改善箇所説明図

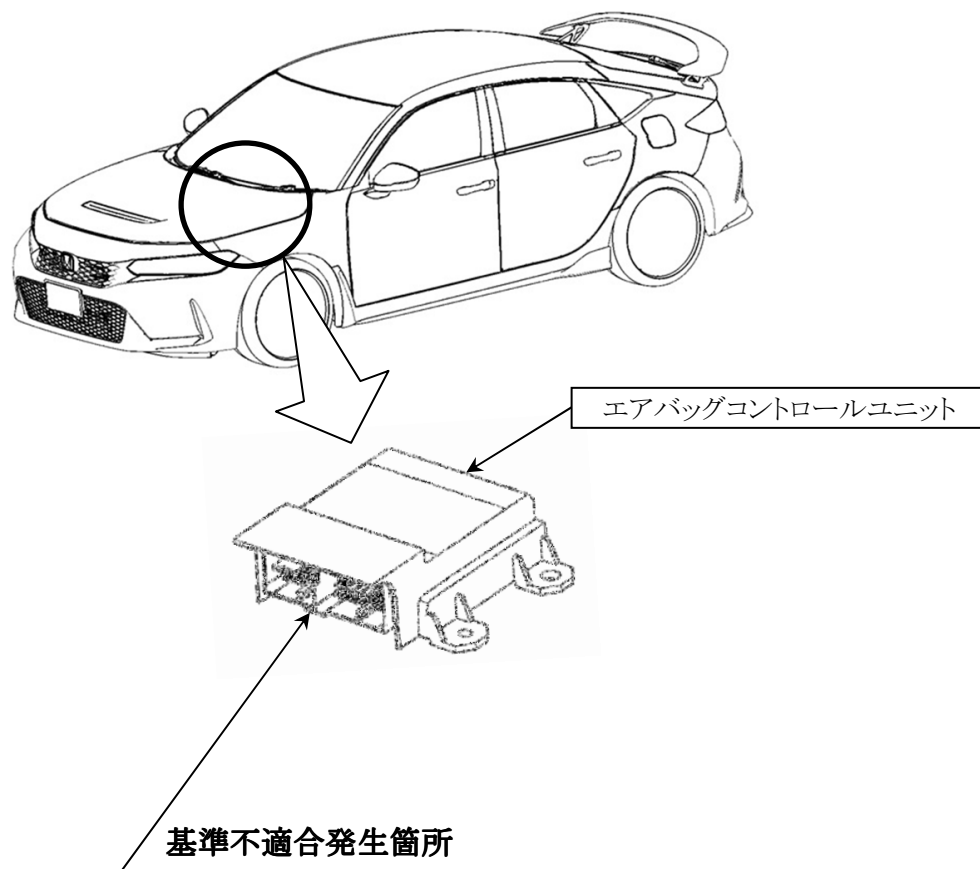
事故情報計測・記録装置において、事故時の情報を記録するプログラムが不適切なため、特定のドライビングモードで車両挙動安定化制御システムがオフ設定時に衝突事故が発生すると、当該装置に車両挙動安定化制御システムとトラクションコントロールシステムの情報が正しく記録されない。そのため、保安基準に適合しない。

全車両、エアバッグコントロールユニットを対策プログラムに書き換える。なお、事故時の情報が記録されている場合は、エアバッグコントロールユニットを交換する。
